Oggetto: Adeguamento centrale di compressione gas di Poggio Renatico - Condizione Ambientale n. 2 di cui al Decreto n. 66 del 19/5/2022 di esclusione del progetto dalla procedura di VIA - Piano di Monitoraggio Ambientale.

Contributo istruttorio

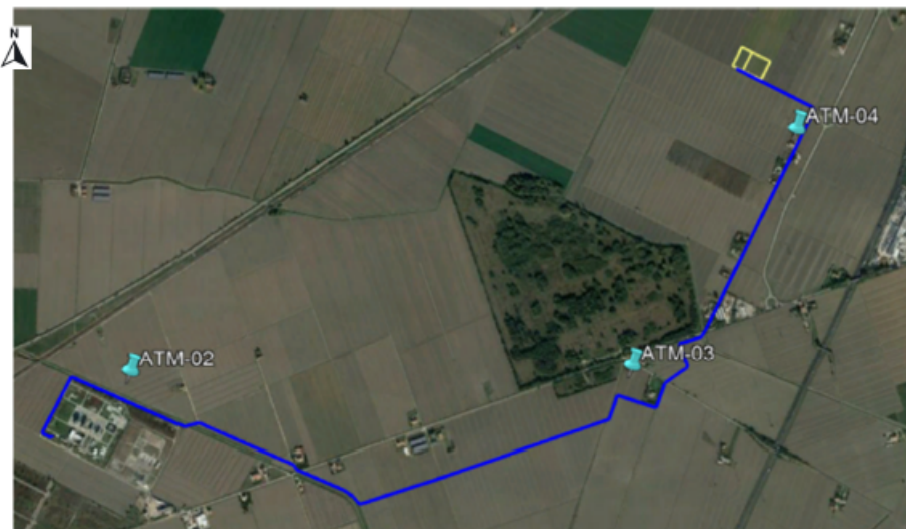
Viene proposto di effettuare le attività di monitoraggio con centraline di monitoraggio e deposimetri fissi posti in corrispondenza dei ricettori più vicini all'area di cantiere e alla Centrale (ATM01 e ATM02, di seguito rappresentati) e con laboratorio mobile ubicato presso il centro abitato di Poggio Renatico (prime case del centro abitato, punto denominato laboratorio mobile). I punti ATM01 e ATM02 sono finalizzati al monitoraggio dell'attività di cantiere (Ante Operam e Corso d'Opera) e vi si misureranno i parametri PM10, PM2.5, mentre il punto nel centro abitato dovrà presidiare il Post operam e, oltre alle polveri, si rileveranno NOX, CO e meteo.

In merito alla proposta indicata lo scrivente servizio ritiene che non sia necessario il monitoraggio con deposimetri.

Si ritiene che sia possibile ridurre i punti di monitoraggio da tre a due, mantenendo il punto più vicino all'impianto per monitorare la fase di cantiere (ATM02) e quello presso il centro abitato per il post operam.

Per la fase di Ante Operam viene proposto un monitoraggio di 28 giorni presso ATM01 e ATM02 e due monitoraggi all'anno, uno nella stagione invernale ed uno nella stagione estiva della durata di 30 giorni presso Poggio Renatico. Si ritiene che il monitoraggio presso Poggio Renatico sia rappresentativo anche dei punti ATM e possa essere sufficiente per caratterizzare l'Ante Operam.

Per quanto riguarda il cantiere, viene proposto di effettuare 4 campagne all'anno, della durata di 14 giorni ciascuna per ogni anno di durata del cantiere. Si richiede di porre attenzione ad includere nei periodi di monitoraggio quelli in cui si verificano i maggiori impatti ai ricettori.

Ricettori	Fase	Numero misure per ricettore	Parametri
ATM02	Corso d'Opera	4 campagne/anno(*), della durata di 14 giorni per ogni anno di cantiere	PM10, PM2.5
Poggio Renatico - Laboratorio mobile	Ante Operam e Post Operam	2 campagne/anno (uno nella stagione invernale e uno nella stagione estiva) della durata di 30 giorni ciascuna	PM10, PM2.5, NOx, CO, Meteo (almeno direzione e velocità del vento, temperatura)

(*) includere nei periodi di monitoraggio quelli in cui si verificano i maggiori impatti al ricettore.

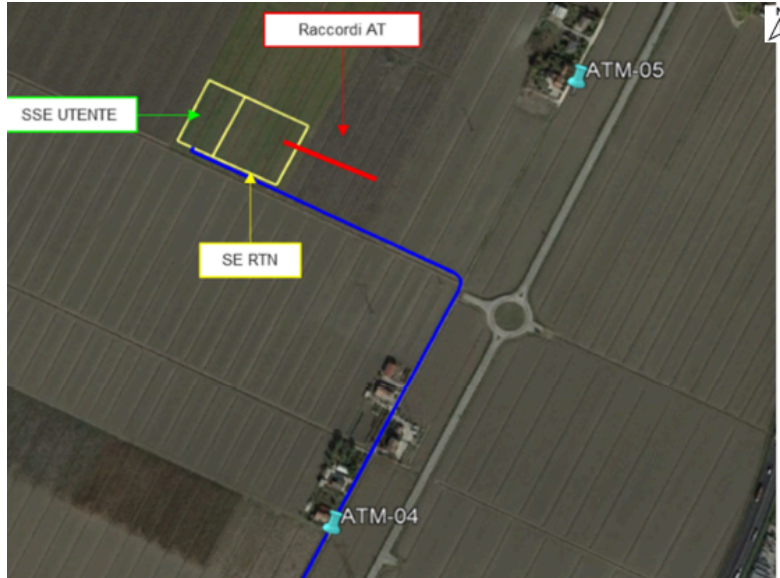
Viene proposto di effettuare le attività di monitoraggio con centraline di monitoraggio e deposimetri fissi posti in corrispondenza dei ricettori più vicini all'area di cantiere (ATM02, ATM03 e ATM04), di seguito rappresentati). I punti sono finalizzati al monitoraggio dell'attività di cantiere (Ante Operam e Corso d'Opera) e vi si misureranno i parametri PM10, PM2.5.

In merito alla proposta indicata lo scrivente servizio ritiene che non sia necessario il monitoraggio con deposimetri.

Si richiede di rivedere i punti di monitoraggio, rendendoli coerenti con quelli previsti per la componente rumore, dove è stato dichiarato che corrispondono ai ricettori abitativi più prossimi al tracciato del cavidotto.

Per la fase di Ante Operam viene proposto un monitoraggio di 28 giorni presso ATM02, ATM03, ATM04. Si ritiene che il monitoraggio in Ante Operam presso Poggio Renatico sia rappresentativo anche dei punti ATM e possa essere sufficiente per caratterizzare l'Ante Operam.

Per quanto riguarda il cantiere, viene proposto di effettuare 4 campagne all'anno, della durata di 14 giorni ciascuna per ogni anno di durata del cantiere. Si richiede di porre attenzione ad includere nei periodi di monitoraggio quelli in cui si verificano i maggiori impatti ai ricettori.

Ricettori	Fase	Numero misure per ricettore	Parametri
D(**), ATM04/002(**)	Corso d'Opera	4 campagne/anno(*), della durata di 14 giorni per ogni anno di cantiere	PM10, PM2.5

(*) includere nei periodi di monitoraggio quelli in cui si verificano i maggiori impatti al ricettore

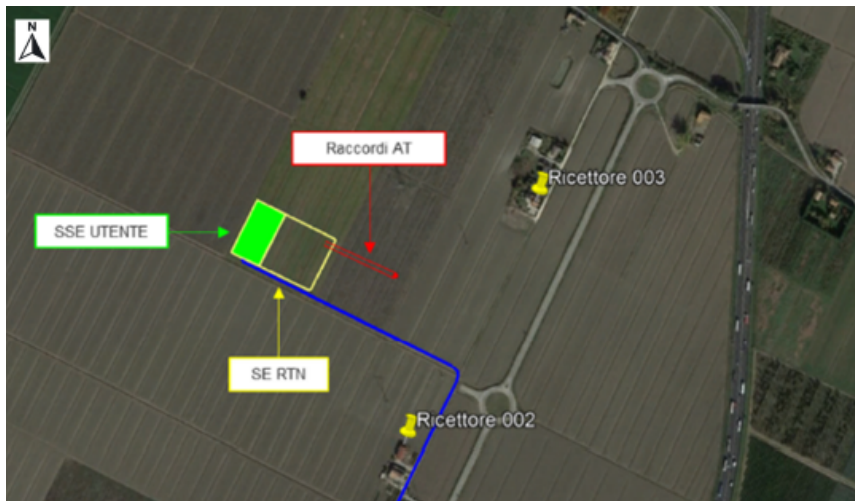
Viene proposto di effettuare le attività di monitoraggio in corrispondenza degli edifici che, a seguito di un censimento, sono risultati quelli più vicini alla stazione e alla sottostazione e di seguito rappresentati (ricettori 002 e 003).

Si ritiene che sia possibile ridurre i punti di monitoraggio da due ad uno, mantenendo quello più vicino alla stazione e alla sottostazione (002).

Per la fase di Ante Operam viene proposto di usare i monitoraggi disponibili relativi all'anno 2021 eseguiti in occasione della redazione dello studio preliminare ambientale presso i ricettori 001, 002, misure di durata temporale limitata, come descritto nel PMA del cavidotto; al fine di permettere un più facile confronto con i limiti di immissione della classificazione acustica, si richiede di caratterizzare l'ante operam con rilevazioni di almeno 24 ore.

Per quanto riguarda il cantiere, viene proposto di effettuare le misurazioni durante le fasi che sono emerse come quelle più impattanti, con monitoraggi della durata di 24 ore. Si richiede almeno una misura per ricettore durante il cantiere.

Infine, per la fase di esercizio, viene proposto di effettuare una misura all'anno, per i primi due anni successivi al termine dei lavori, senza specificare la durata delle rilevazioni. Si richiede una durata della misura di almeno 24 ore.

Ricettori	Fase	Numero misure per ricettore	Limiti da verificare
002	Ante Operam	1 misura di 24 ore	Limite di immissione assoluta della classificazione acustica e limite differenziale
	Corso d'Opera	1 misura di 24 ore durante le fasi più impattanti (*)	Limiti di immissione assoluta della classificazione acustica o limiti previsti dalla DGR 1197/2020
	Post Operam	1 misura di 24 ore da eseguirsi per 2 anni	Limite di immissione assoluta della classificazione acustica e limite differenziale

(*) Almeno una misura durante il cantiere
